**Commune de MACHEREN**

**Modification  
du Plan Local d'Urbanisme**

**Notice explicative**

Février 2012

Secteur du cimetière avant  
modification du PLU

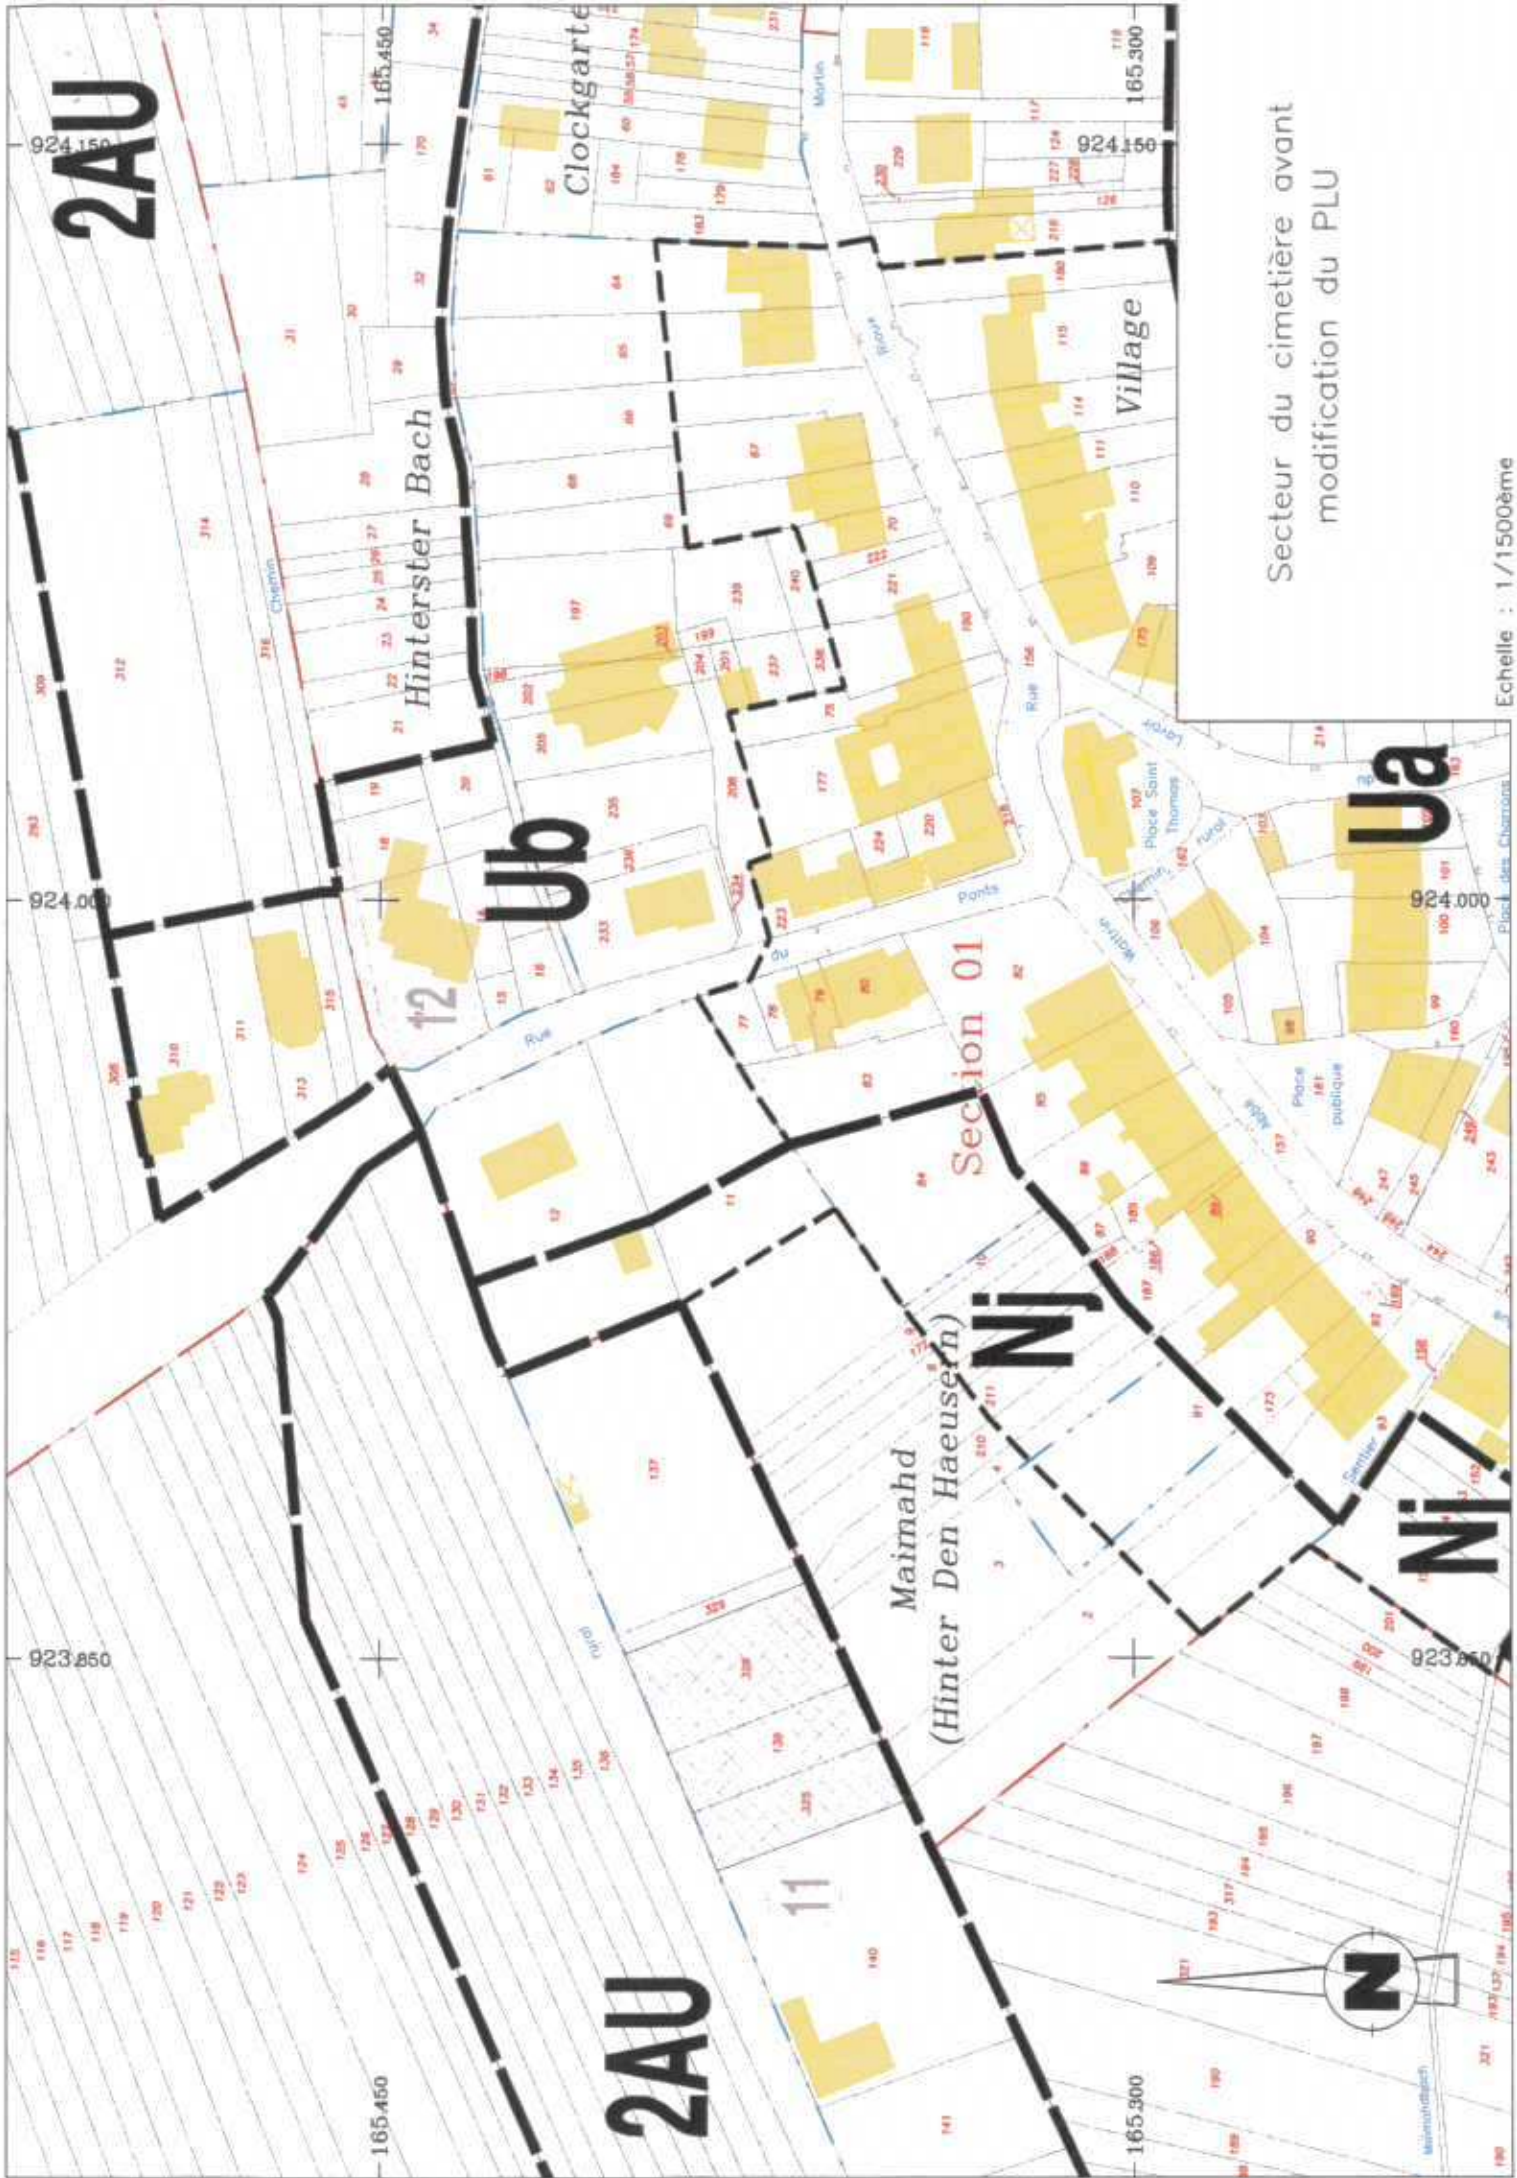
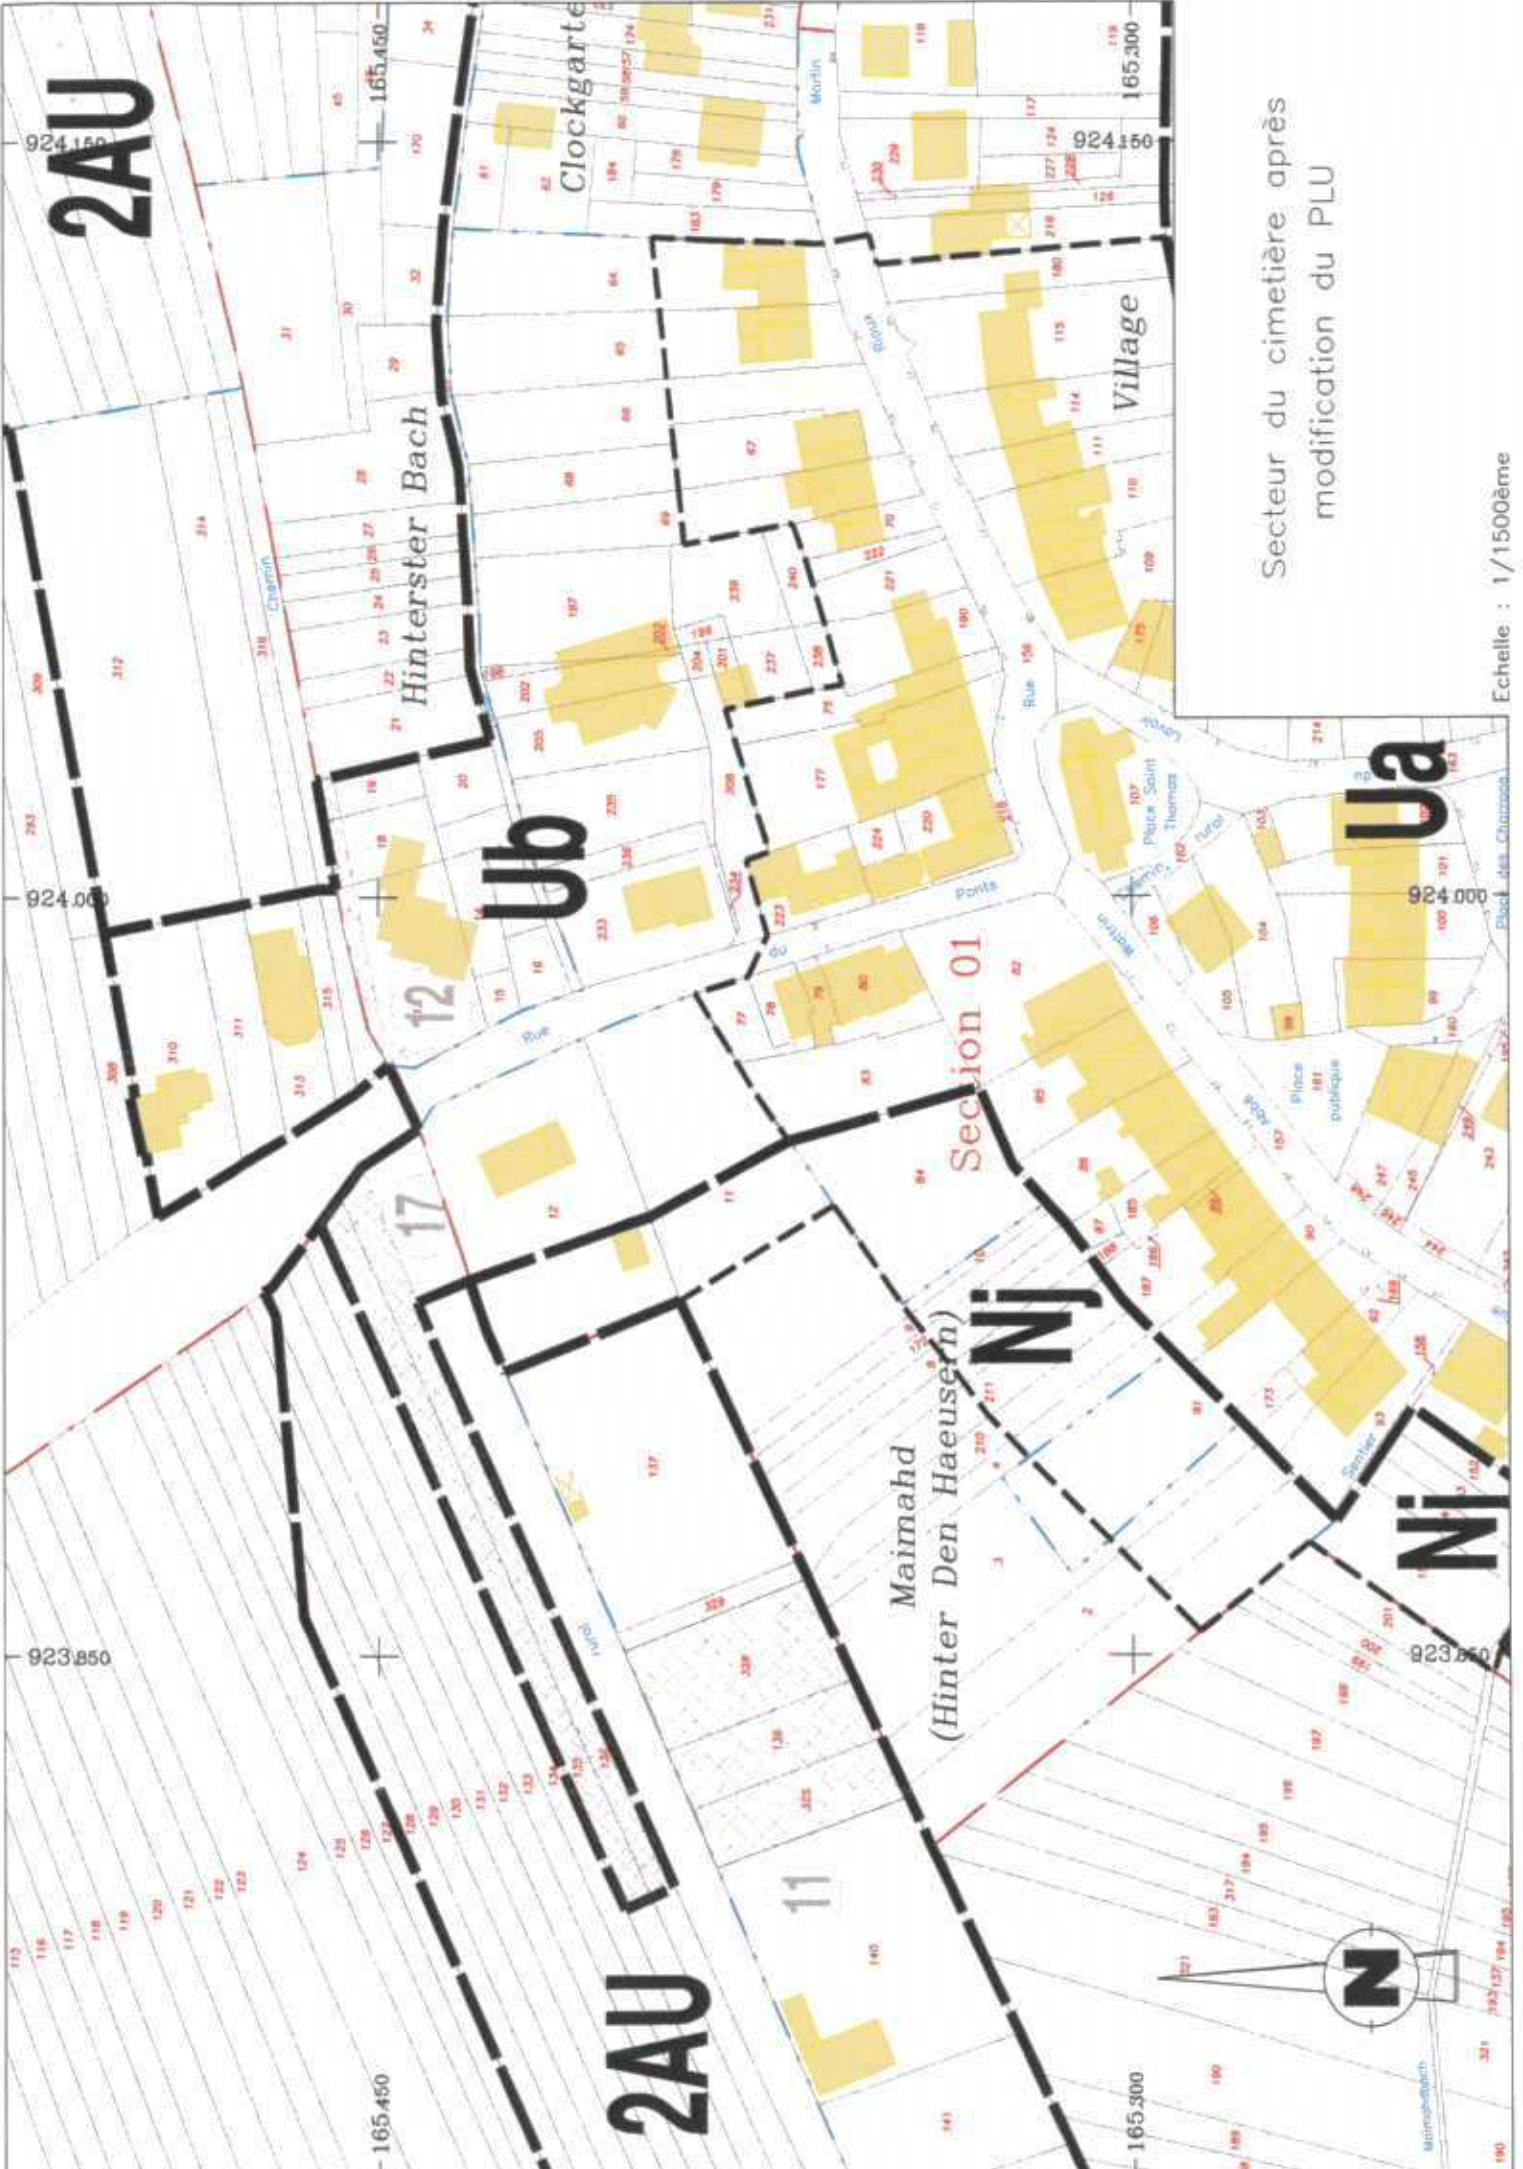
Aussi, le secteur Ub a été étendu et un emplacement réservé a été nouvellement inscrit sur deux portions de parcelles au Nord du chemin rural, en vue de la réalisation d'un parking. Ce nouvel emplacement réservé (n°17) s'étend sur 16,9ares, l'extension totale du secteur Ub couvrant 20,6 ares (la différence provenant de la superficie du chemin rural incluse en Ub).

La commune se chargera des travaux d'accessibilité au parking. Celui-ci étant situé ou traversé par deux servitudes d'utilité publique (FO 111 de France Télécom et canalisation de gaz HP diam.300 Montoy Flanville –Spicheren de GRT Gaz), l'avis de ces services a été pris en compte dans le cadre de cette modification :

- avis et prescriptions de GRT Gaz : rappel de la bande non aedificandi axée sur l'ouvrage, avec interdictions à l'intérieur de cette bande. Le projet est situé largement en dehors de cette bande et n'impactera pas cette canalisation.

- avis et prescriptions de France Télécom : « afin de protéger notre ouvrage, une bande de servitude de 3 m de largeur axée sur celui-ci doit être respectée. Notre câble, en l'occurrence une fibre optique FO111, est enterrée à une profondeur moyenne de 1 m (qui peut être ramenée à 0,60 m en terrain rocheux). Les travaux de terrassements sur cette bande de servitude ne peuvent en aucun cas excéder 0,60m, aucune construction ni dépôt, ni remblais, ni plantation d'arbre de haute tige ne peut venir entraver cette bande de servitude ». Le projet est situé largement en dehors de la bande de servitude et n'impactera pas la fibre optique.
